Zeitschrift: **Schweizerische Bauzeitung**

Wettbewerb für die neue Chirurgische Klinik am Kantonspital Zürich.

WETTBEWERB FÜR DIE NEUE CHIRURGISCHE KLINIK AM KANTONSPITAL ZÜRICH.

2. Rang (5500 Fr.), Entwurf Nr. 48. — Arch. J. Schütz und H. Bosshard. — Lageplan 1 : 2000 und Modell.

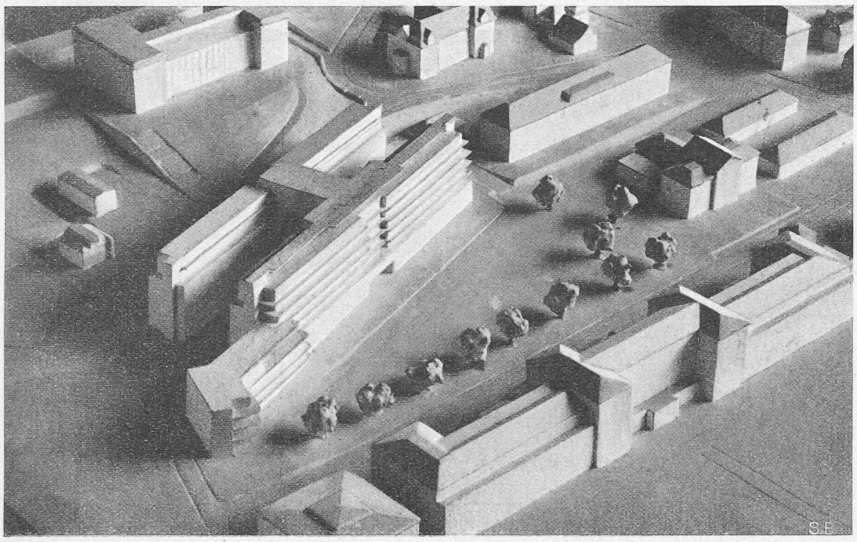
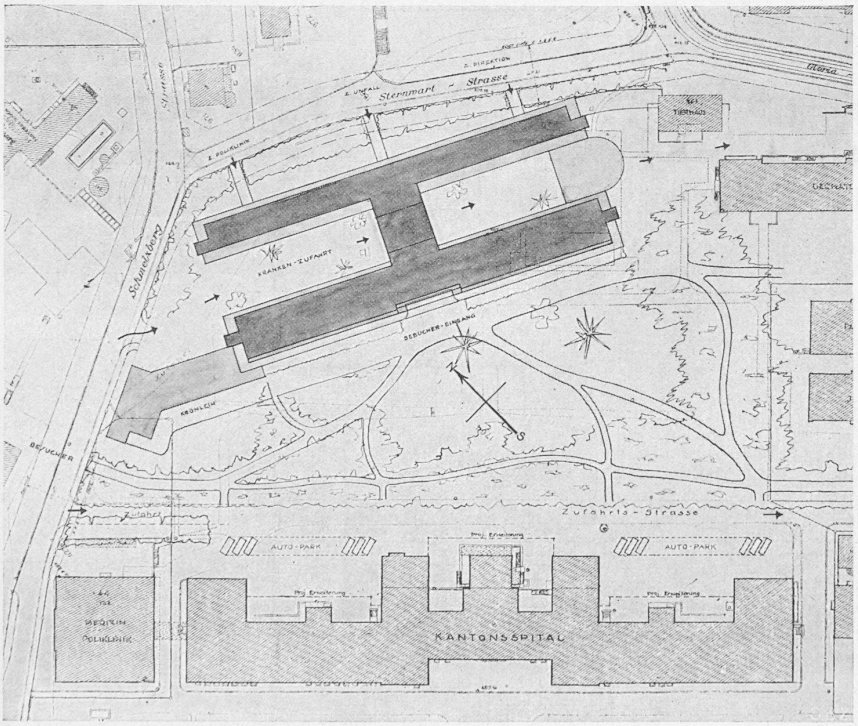
Nr. 48 „Freie Sicht“. Kubus 100570 m³. Zwei parallele Baukörper mit mittlerem Verbindungstrakt gegen Süden abgedreht. Es entstehen zwei 17 m breite Höfe zwischen 30 m hohen Gebäuden, was sich jedoch verbessern liesse; gegen die Höfe liegen nur Nebenräume. Einziges Projekt der engern Wahl mit grundsätzlich richtiger Orientierung, die für alle Krankenzimmer gleichmässig gute Sonnenlage erreicht. Hervorragend klare Disposition aller Verkehrswege, kleinster Kubus der Projekte der engern Wahl, viertkleinster aller eingegangenen Entwürfe. Der Hauptfehler dieses Projektes, die zu engen Höfe, ist nur bis zu einem gewissen Grade

verbesserungsfähig. — Eingänge: Besuchereingang in Mitte des Südtraktes, Halle mit Haupt-Treppenhäusern, Korridoren usw. gut und übersichtlich organisiert. Krankeneinfahrt gut. Unfalleinfahrt ungenügend. — Krönleinpavillon: Deutlich getrennter Anbau an der SW-Ecke, gute Lage und gute Zugänglichkeit, kleiner Garten. — Poliklinik: Von der Strasse ebenerdig zugänglich, im gleichen Geschoss wie Unfälle. Die Röntgendiagnostik ist schwer erreichbar. — Unfallstation: Behandlungsräume in ungünstiger Reihenfolge, Unfallbetten im Südtrakt; kurze Transportwege. — Krankenabteilung: Ueberaus klare Anordnung. Helles abgetrenntes Treppenhaus, helle, nicht zu lange Gänge; gute Zimmerform. Einzig der Gang des Mitteltraktes, sowie der Strahlenabteilung weniger gut belichtet. — Operation: Reine Nordlage. Unmittelbare Nähe der Diensttreppen unerwünscht. — Unterricht: Hörsaalgruppe sehr gut und in guter Verbindung mit den Räumen für die Wissenschaft. — Personalabteilung: Mit Ausnahme von 16 Zimmern für die Stationsschwestern liegen alle Personalzimmer im 5. und 6. Geschoss des Nordflügels in reiner Südlage sehr gut.

3. Rang (5000 Fr.), Entwurf Nr. 12. — Verfasser Arch. Hans Hochloch, Winterthur-Dresden; Mitarbeiter Arch. Karl Schmassmann, Winterthur-Dresden.
Südwestfassade, und Grundrisse des Erdgeschosses und des Hauptgeschosses. — Masstab 1 : 900.

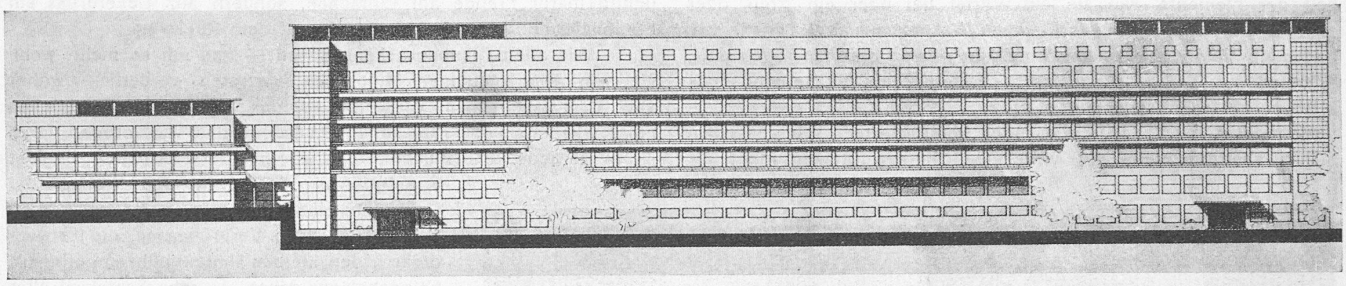
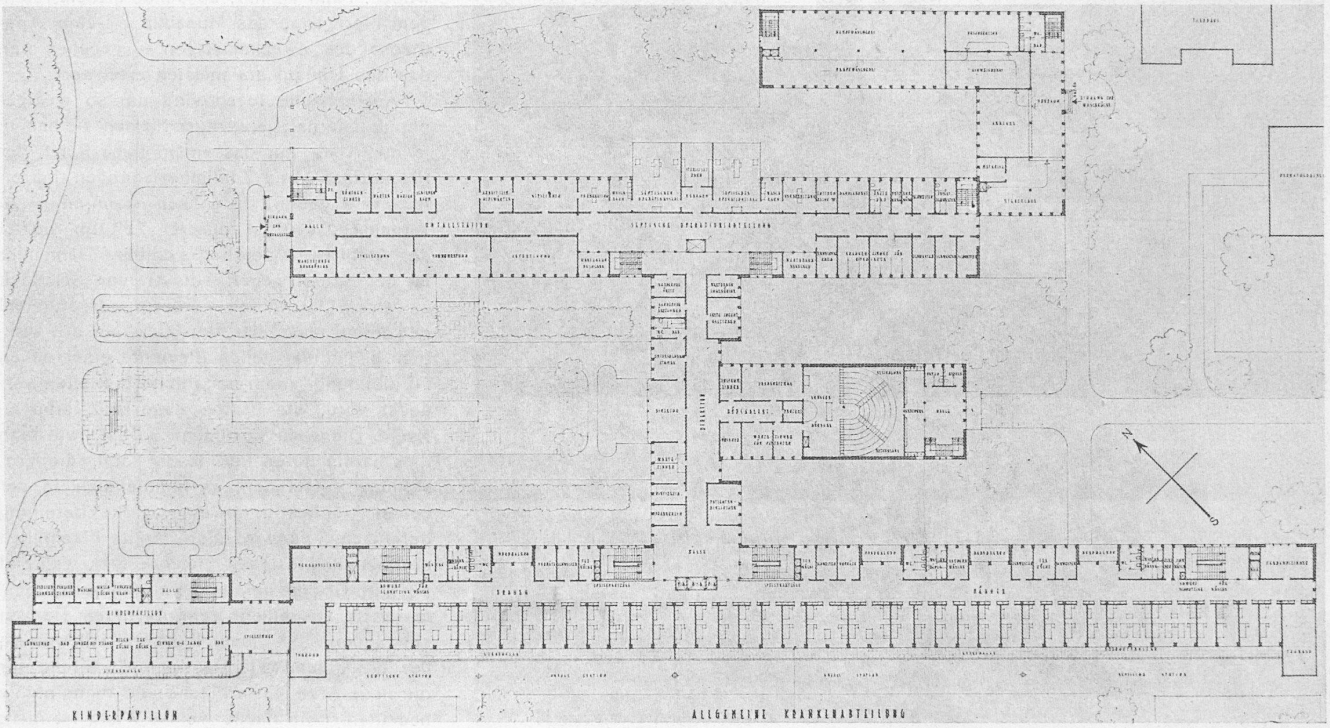
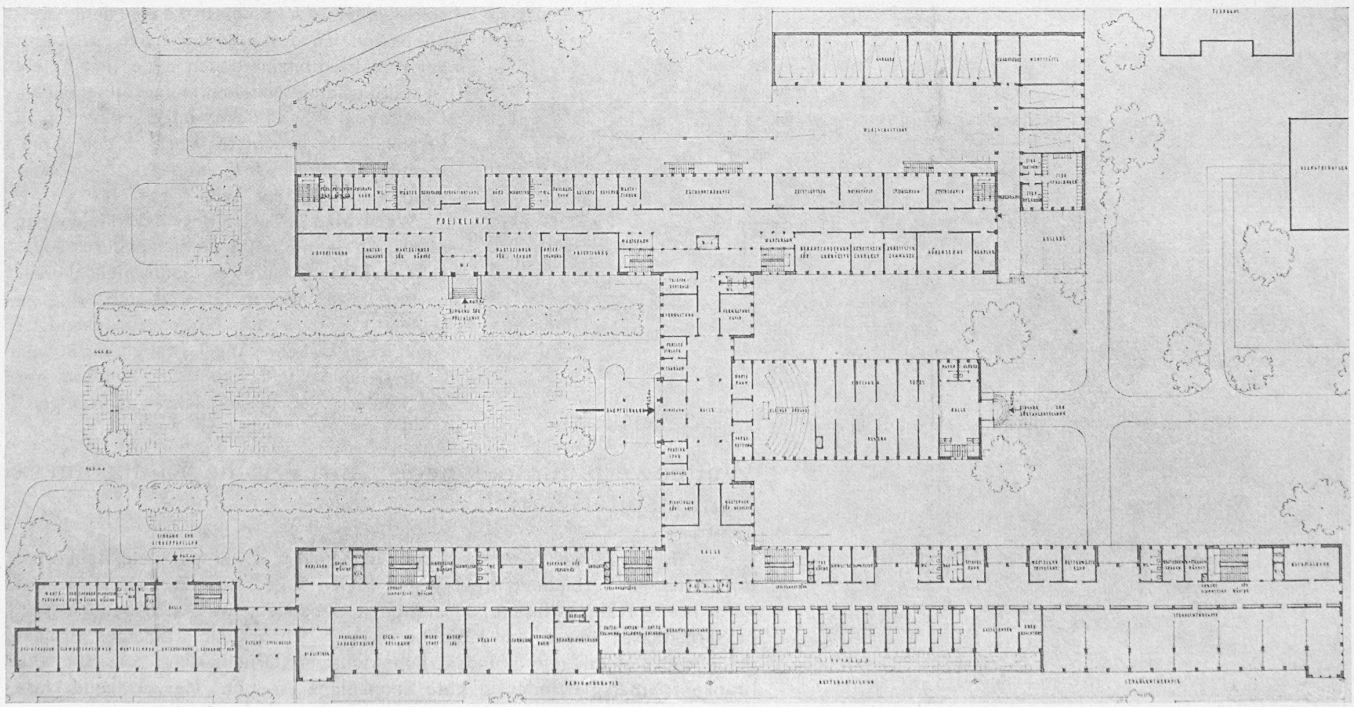
Nr. 12 „Einklang“. Kubus: 107 120 m³. Zwei Trakte parallel zum alten Spital, der vordere, höhere ist der Krankentrakt. Der Verbindungsbau sehr gestreckt im Bestreben, luftige, helle Höfe zu gewinnen, sodass der Hauptbaukörper unliebsam nahe (50 m) hinter den bestehenden Spital zu stehen kommt. Geringer Kubus, übersichtliche, aber weitläufige Gänge, vor den Operationssälen verlorener Raum. — Eingänge: Haupteingang in der Mitte des Verbindungstraktes, gute Lage der Verwaltung, die Treppen unübersichtlich und für den Besucher schwer auffindbar, separater Eingang für Poliklinik und Krönleinpavillon vom Westhof aus gut. — Krönleinpavillon: Besonderer Baukörper in der SW-Ecke gut. Kinderzimmer nach SW. Schwesternzimmer schlecht verteilt. — Poliklinik: Separater Eingang in Strassennähe gut. — Unfallstation: Besondere Vorfahrt, Behandlungsräume ebenerdig anschliessend. Zugehörige Betten in der Hauptsache im gleichen Geschoss, weiter Transportweg. — Krankenabteilung: Schmale tiefe Zimmer, alle nach SW, falsche Bettenstellung, unmögliche Sechserzimmer, grosse Beweglichkeit in der Einteilung der Pflegeeinheiten, schöne Privatabteilung. — Operation: die NO-Richtung unerwünscht. — Unterricht: Die zentrale Lage des Hörsaales am Verbindungstrakt ist gut, separater Eingang, mit den zugehörigen Räumen als Abteilung gut zusammengefasst. — Personalräume: Sämtlich gegen SW gelegen, gut. — Waschküche: In besonderem Nordostanbau gut. (Schluss folgt.)
